05-01-00 - Direzione Generale dell'Ambiente

**Oggetto:** **Oggetto: [ID: 8455] Procedura di Valutazione di Impatto Ambientale ai sensi dell'art. 23 del D.Lgs 152/2006 relativa al Progetto per la costruzione e l'esercizio di una Centrale Fotovoltaica a terra in zona agricola del Comune di Putifigari (SS) e delle relative opere di connessione alla RTN con impianto di captazione solare ripartito su due aree distinte in regione Monte Siseri (area nord) e in regione Seddonai (area sud), presso SP12. Potenza complessiva del campo fotovoltaico pari a 72,64 MWp, insediata su complessivi circa 86 ha e capacità di generazione pari a 64,51 MW. Sistema Agro-voltaico con mantenimento e miglioramento delle attività agro-zootecniche esistenti". Proponente: Ine Seddonai S.r.l.- Trasmissione osservazioni.**

Il progetto prevede la realizzazione di una centrale fotovoltaica a terra, in zona agricola del Comune di Putifigari (SS), e delle relative opere di connessione alla RTN, di potenza complessiva pari a 72,64 MWp, insediata su circa 178 ha complessivi, di cui circa 86 occupati dai pannelli fotovoltaici, e capacità di generazione pari a 64,51 MW. La tipologia è ricondotta al sistema agri-voltaico

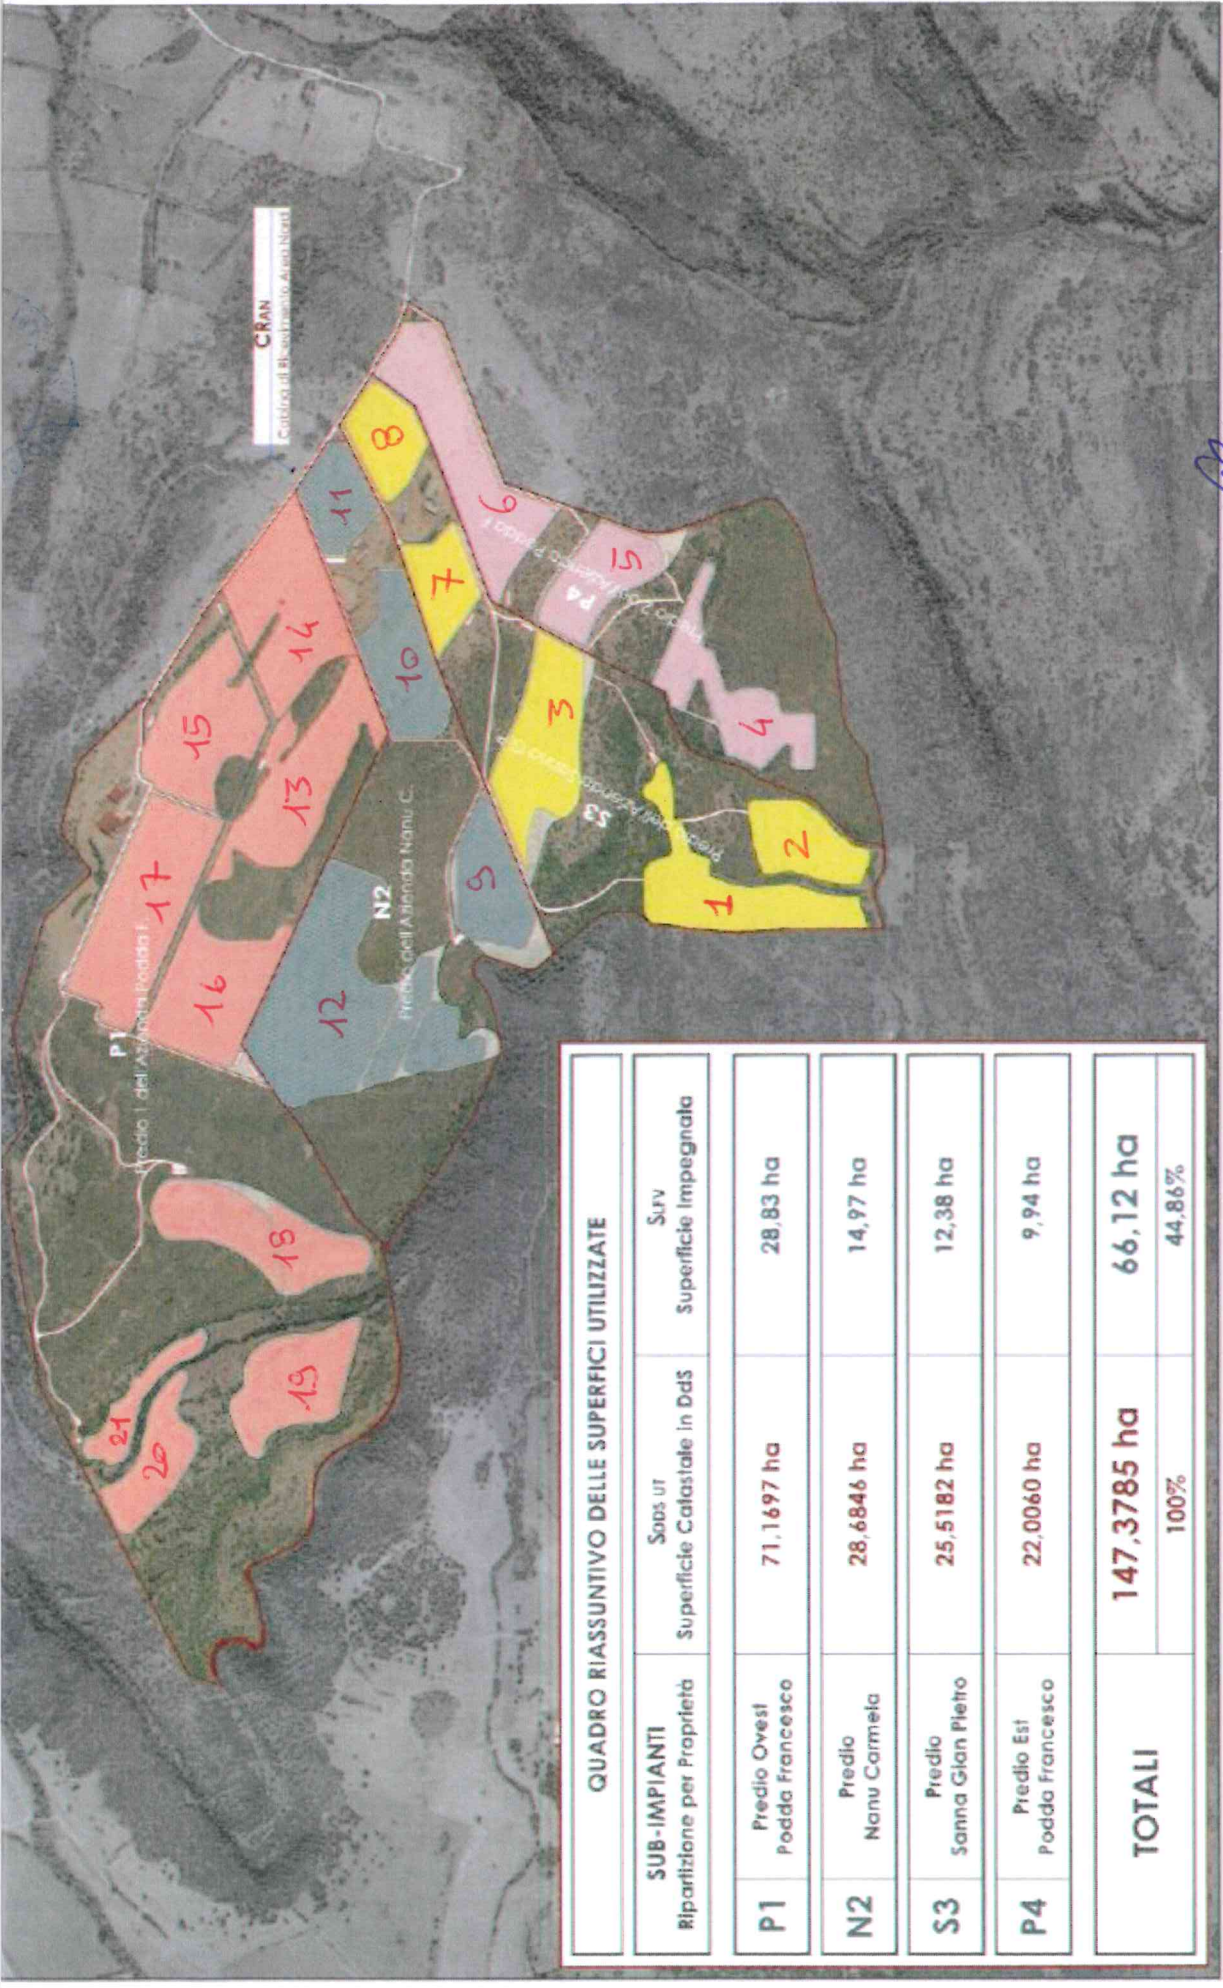
All'Ufficio Tutela del Paesaggio che legge per conoscenza si comunica che fatta eccezione per il lotto 18 e parte del 19 non vi sono aree boscate. Queste tuttavia lambiscono marginalmente tutti i lotti.

Per la località Cuile Fenu, ancorchè non vincolata idrogeologicamente e per la quale non si esprime parere, si chiede di applicare la prescrizione relativa alla fascia parafuoco.
